(案)

■計画概要

路線名	おゆみ野東南部3号線
道路区分	第4種第2級
設計速度	V=40km/h

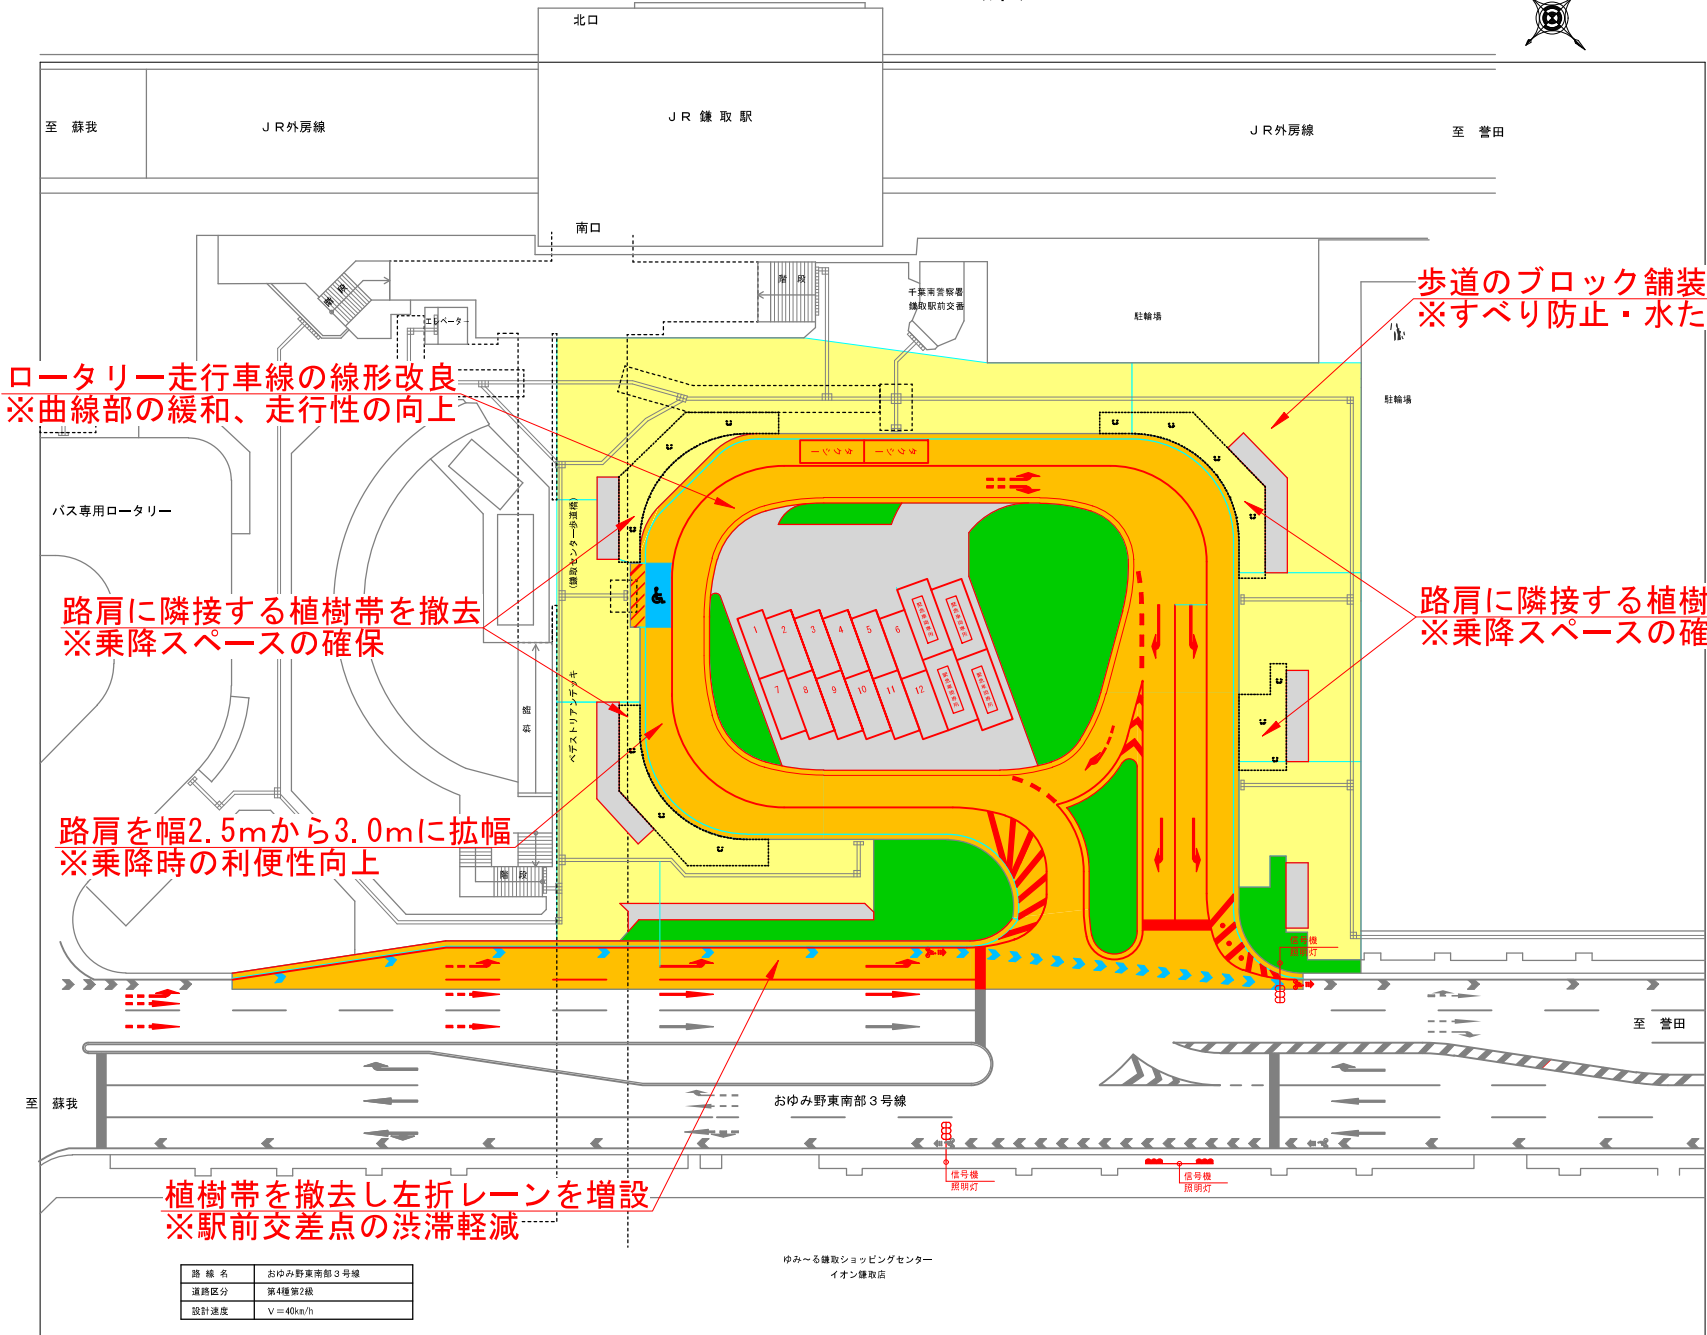
ロータリー走行車線の線形改良
※曲線部の緩和、走行性の向上

歩道のブロック舗装をアスファルト舗装に変更
※すべり防止・水たまり解消・凸凹解消

路肩に隣接する植樹帯を撤去
※乗降スペースの確保

路肩に隣接する植樹帯を撤去
※乗降スペースの確保

路肩を幅2.5mから3.0mに拡幅
※乗降時の利便性向上

植樹帯を撤去し左折レーンを増設
※駅前交差点の渋滞軽減
